再処理施設, 廃棄物管理施設, MOX燃料加工施設  
火山の影響評価について  
(甲地軽石の層厚評価に係る追加調査結果)

令和元年10月3、4日

日本原燃株式会社

# KP-1孔

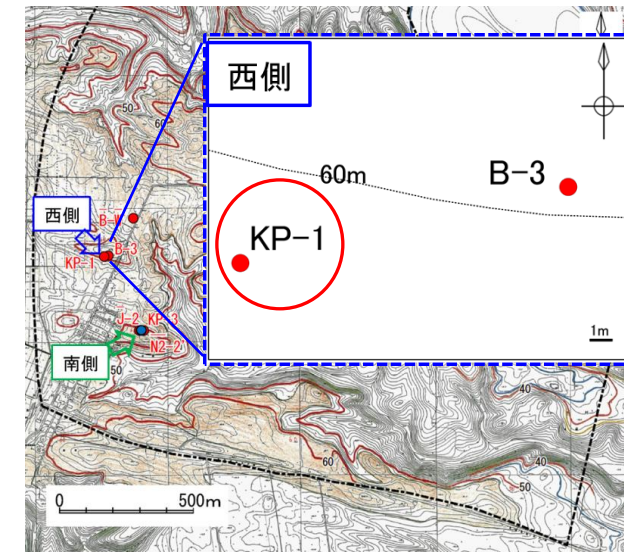
敷地内のボーリングで確認した甲地軽石の層厚に関する記載を充実すること。

(KP-1孔) 甲地軽石と評価している上部の灰白色の部分と甲地軽石の下位の灰白色の部分が見かけ似ているとのご指摘についてデータ拡充を実施。

## KP-1孔のまとめ

### ➤ KP-1孔の甲地軽石の上部（火山灰質シルト 2.90m~3.12m）

- ①甲地軽石の主部と比較して軽石は少なく散在する。
- ② 甲地軽石の火山灰粒子を含むが、甲地軽石に本質的に含まれないホルンブレンドや高密度な粒子を含む。  
⇒火山灰質シルトの構成物は甲地軽石のほか、起源が異なる多様な粒子を含み、全体に渡って再堆積している。

### ➤ 甲地軽石（主部 3.12m~3.33m）

- ①甲地軽石に対比される軽石が比較的密に集積する。
- ②上位の火山灰質シルト及び下位の腐植質シルトと同様に、甲地軽石には本来含まれない石英を含む。石英は、シルトからなる基質部に含まれる。  
⇒本孔の甲地軽石は水中に降下し、下位層と同様のシルトを二次的に混入しながら堆積したと考えられ、甲地軽石そのものの層厚よりも厚く見積もられている可能性がある。

### ➤ 甲地軽石の下位層（腐植質シルト 3.33m~3.46m）

- ①甲地軽石の直下の腐植質シルト（深度約3.33~3.37m）中には、植物根が発達しており、軽石は認められない。
- ②3.37m付近に約1cm程度の腐植層が挟まれる。
- ③腐植質シルト中の3.37m以深には軽石が散在する層を挟在するが、火山灰分析の結果、甲地軽石とは異なる。  
⇒甲地軽石の下位層は腐植を含んだ堆積性のシルトからなり、甲地軽石を含まない。  
腐植質シルトの堆積開始から甲地軽石が噴出するまでには地質学的に有意な時間が経過していると考えられる。

$\overline{N2-2'}$  孔

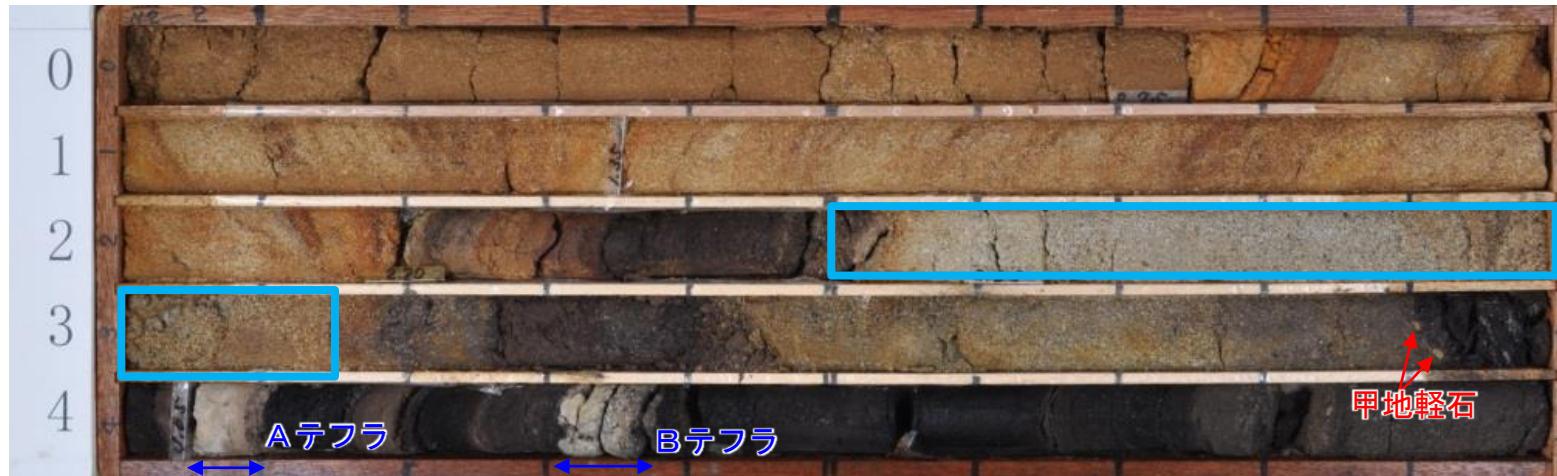
敷地内のボーリングで確認した甲地軽石の層厚に関する記載を充実すること。

( $\overline{N2-2'}$  孔)2.51~3.15mあたりが甲地軽石の色と見かけ似ているとのご指摘についてデータ拡充を実施。

## $\overline{N2-2'}$ 孔及びKP-3のまとめ

- $\overline{N2-2'}$  孔深度2.50m～3.25mは砂からなり、乾燥により灰白色を呈する。
- KP-3孔では2.43m～3.22mは灰色の砂からなる。
- なお、 $\overline{N2-2'}$  孔とKP-3孔は同様に砂層に甲地軽石の粒子がわずかに散在する。  
(甲地軽石の出現深度は $\overline{N2-2'}$  孔では3.90m～3.92m, KP-3孔では深度3.50m～3.72mである)。

N7-4孔

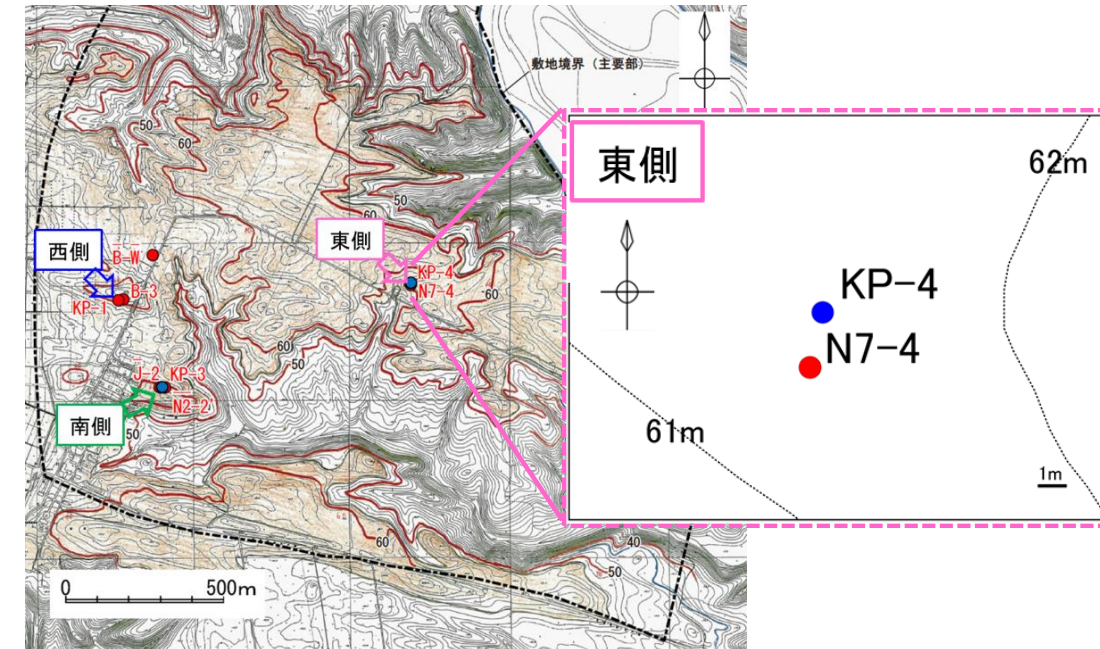
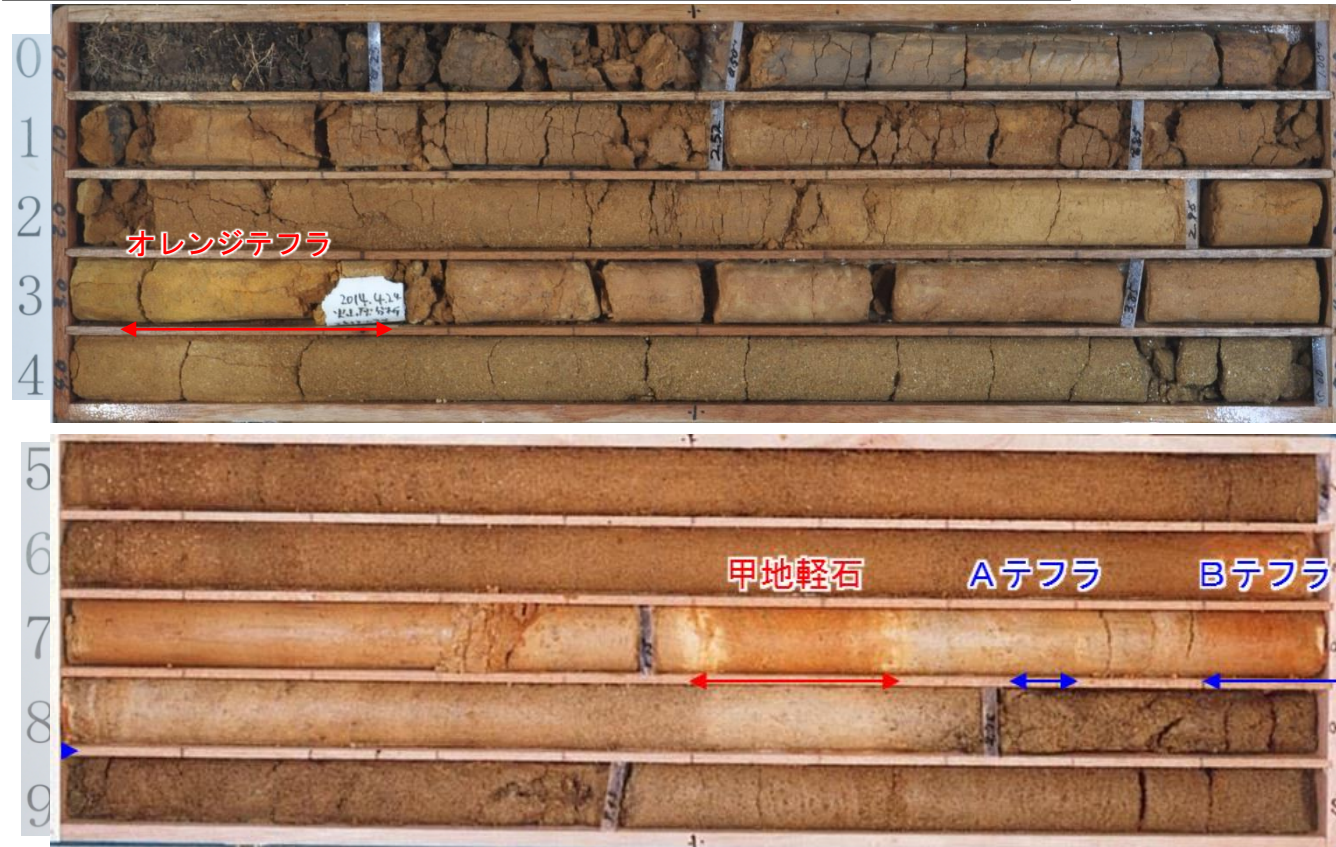
敷地内のボーリングで確認した甲地軽石の層厚に関する記載を充実すること。

( N7-4孔) 甲地軽石、Aテフラ、Bテフラと分けて整理しているが、資料上は色が似ているとのご指摘についてデータ拡充を実施。

## N7-4孔及びKP-4孔のまとめ

- N7-4孔掘削地点付近で新たにボーリング調査（KP-4孔）を実施した。
- N7-4孔とKP-4孔の層相は概ね一致しており、KP-4孔の火山灰分析の結果、甲地軽石、Aテフラ、Bテフラはそれぞれ異なる降下火砕物であり、それぞれの間には砂層が存在する。

# $\bar{B}-\bar{W}$ 孔

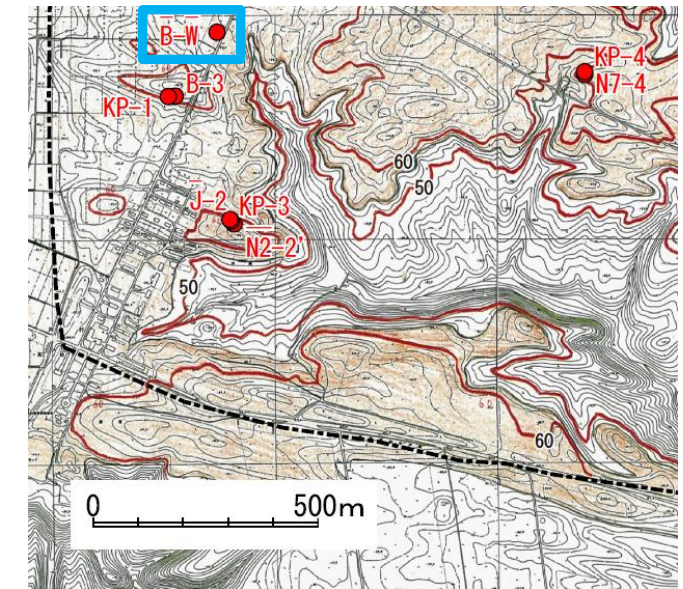
敷地内のボーリングで確認した甲地軽石の層厚に関する記載を充実すること。

( $\bar{B}-\bar{W}$ 孔) 2.50m~3.51mあたりにかけて、色合いが似た層が連続するとのこと指摘についてデータ拡充を実施。

## B-W孔のまとめ

- 本孔において、高位段丘堆積層中で軽石層として唯一確認される深度2.60m～2.68mを甲地軽石と認定していた。
- 深度3.36m～3.52mに挟在する細粒火山灰を分析した結果、洞爺火山灰に対比され、これより上位の軽石層は甲地軽石には対比されないことが分かった。
- なお、肉眼によるボーリングコア観察では、強く風化した軽石層とその直下のシルト層、下位の細粒火山灰とその直上のシルト層は、その境界が層相の違いから識別可能である。また、CT画像においても密度ギャップが確認できる。加えて、顕微鏡観察の結果、軽石層とシルト層と細粒火山灰はそれぞれ異なる粒子構成からなる。
